中部電力

浜岡原子力発電所  
地震による津波のうち  
プレート間地震の津波評価について  
(コメント回答)

2024年2月9日

# プレート間地震の津波評価 コメント一覧表

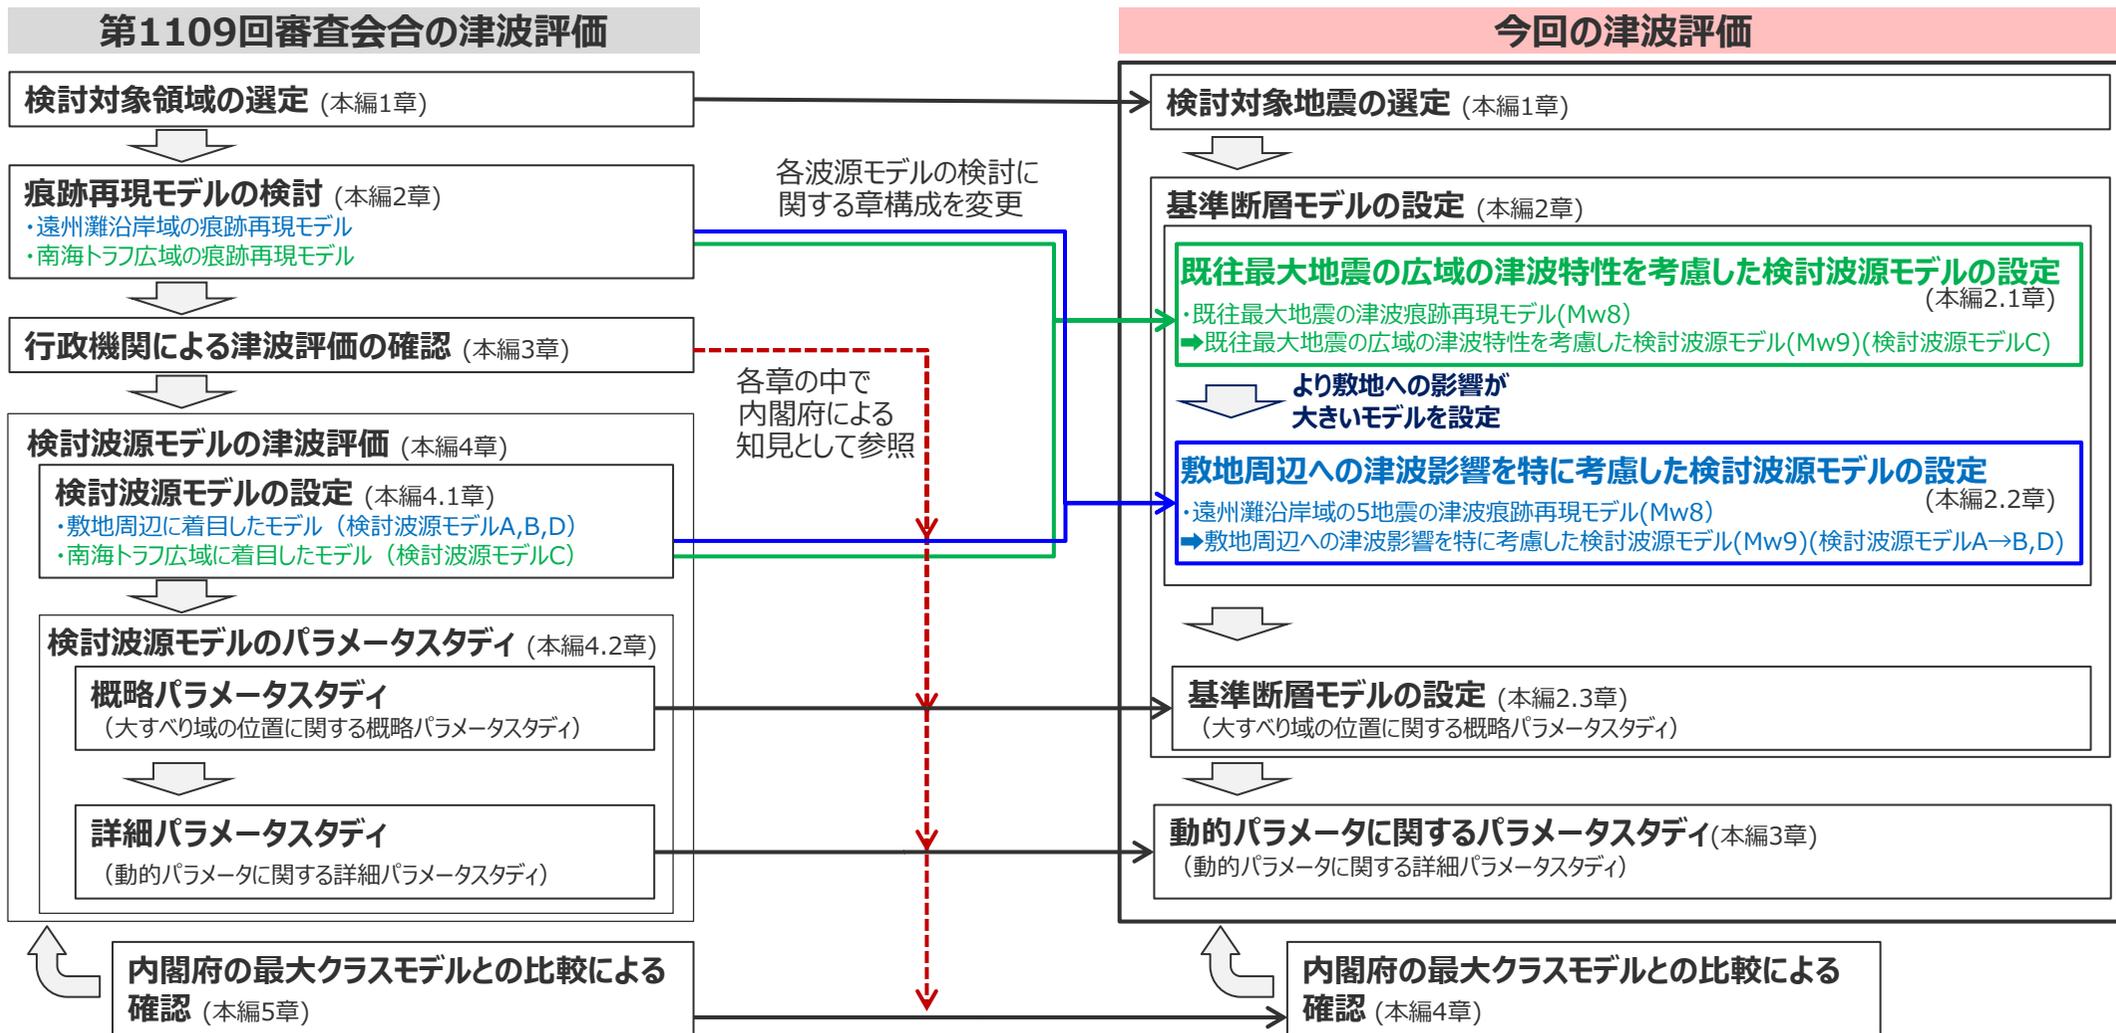
- プレート間地震の津波評価の方針、論理構成を再点検し、痕跡再現モデルあるいは検討波源モデルの位置づけ、パラメータスタディやパラメータスタディの幅などを含め、一連の体系的な内容として整理されているかを確認して説明すること。
- 検討波源モデルのパラメータスタディを再点検し、評価に漏れがなく、評価結果が変わらないかを確認して説明すること。

- 全9回の審査会合における議論を逐次反映してきたプレート間地震の津波評価について、評価方針、論理構成、根拠を再点検し、特に以下の(1)～(3)の項目について、評価方針等を明確化して整理を行い、一連の体系的な内容として資料を再構成する。

### (1)プレート間地震の津波評価全体の評価方針の整理

- ・全体の評価方針を明確化し、それに伴い全体構成を見直す。

### (2)基準断層モデルの設定方針の整理

- ・基準断層モデルの設定方針を明確化し、各波源モデル間の関係を整理する。

### (3)パラメータスタディの妥当性確認の網羅的な実施

- ・動的パラメータに関するパラメータスタディの検討方針を明確化するとともに、パラメータスタディの評価結果の妥当性確認を網羅的に実施し、評価に漏れがなく、評価結果が変わらないことを再確認する。

### (水位下降側：取水塔に関する組合せ検討結果)

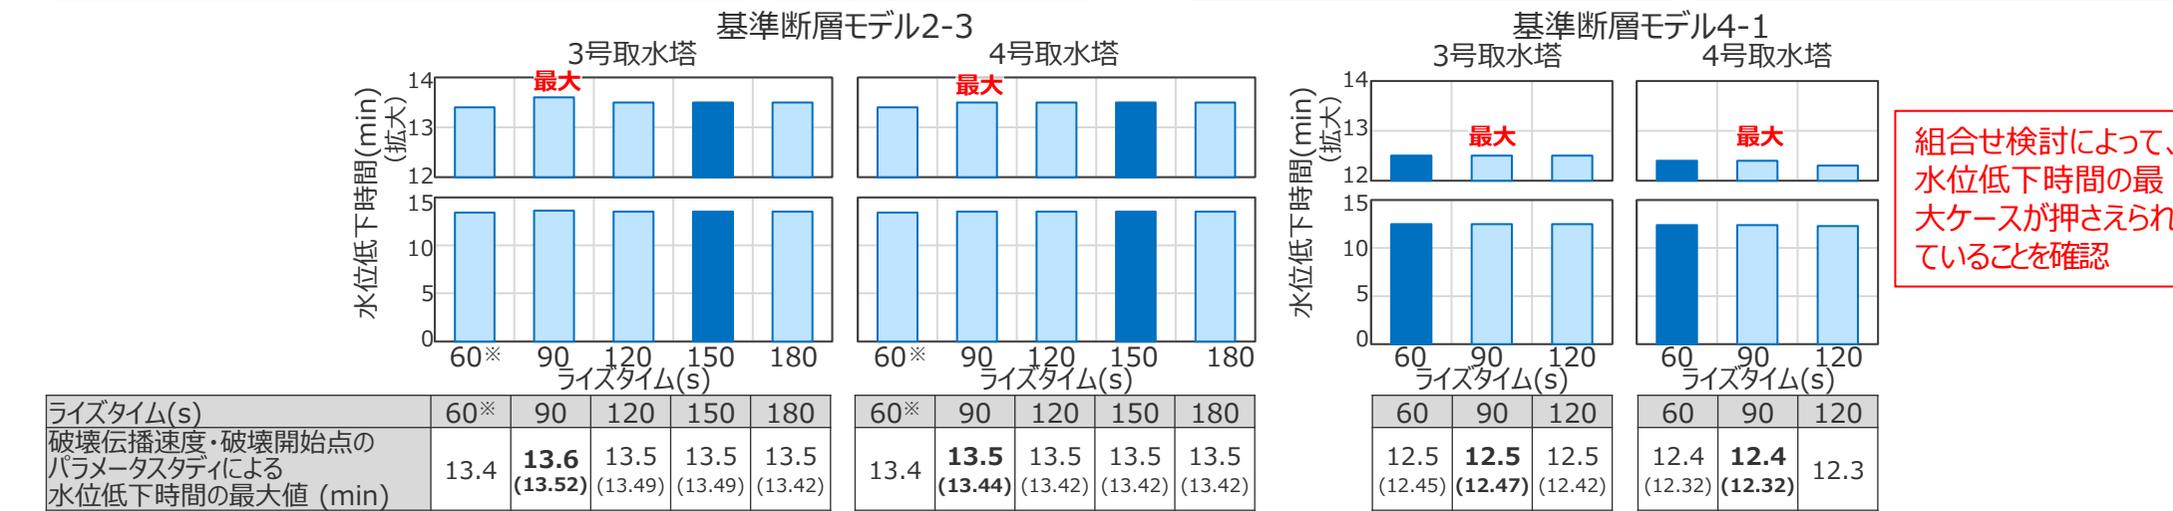
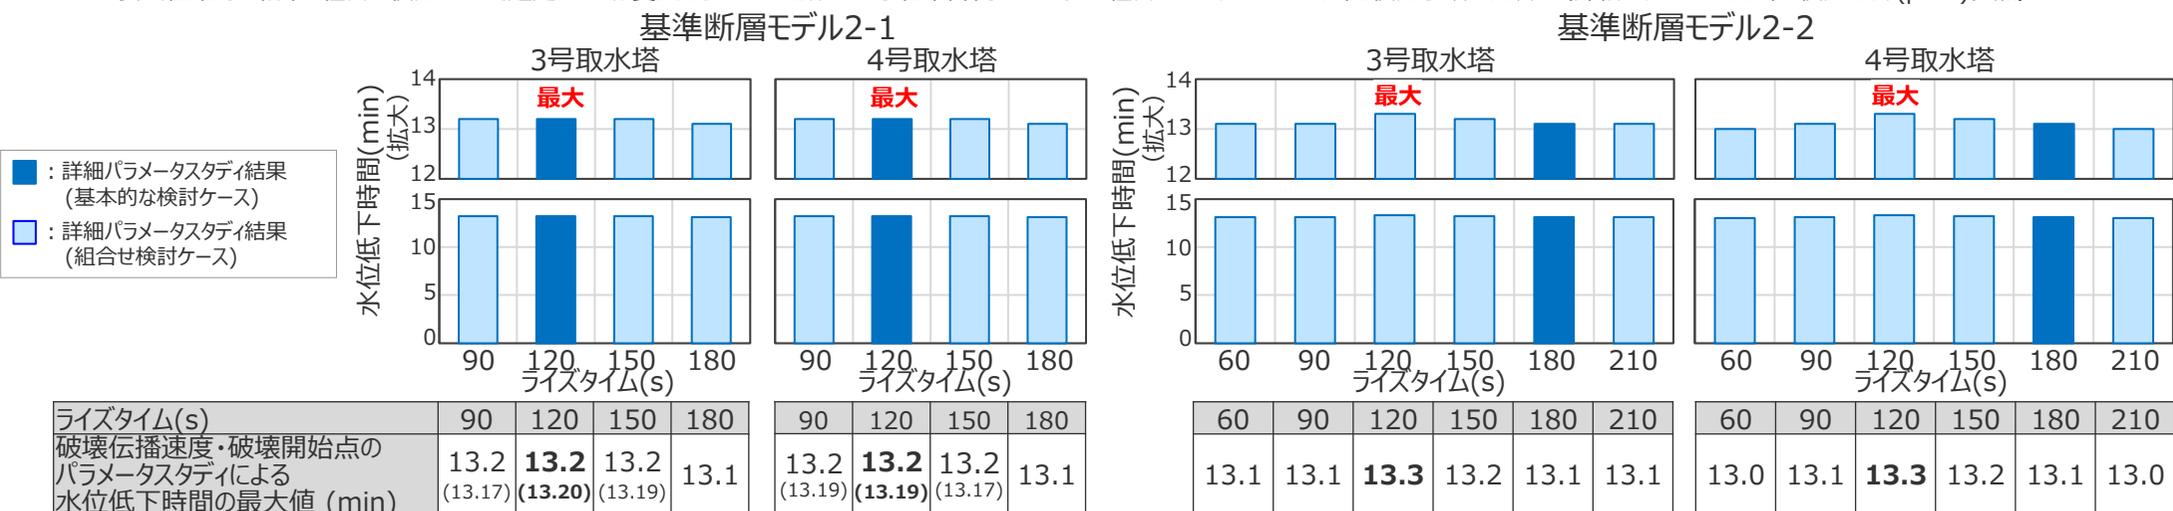
- 水位下降側の取水塔に関するライズタイムと破壊伝播速度・破壊開始点の組合せ検討では、基準断層モデルごとに、ライズタイムのパラメータスタディの結果、影響が大きい複数のライズタイムのケースに対し、さらに破壊伝播速度・破壊開始点のパラメータスタディによる検討を実施した。
- その結果、組合せ検討によって選定ケースが変更となったが、水位低下時間の最大ケースが押えられていることを確認したことから、取水塔に関するパラメータスタディの実施方法が網羅的な検討として妥当と評価した。

・妥当性確認の結果、組合せ検討によって選定ケースが変更となったことを踏まえ、水位低下側については、組合せのパラメータスタディを検討手順に反映。(詳細パラメータスタディの検討方針(p.43)参照)
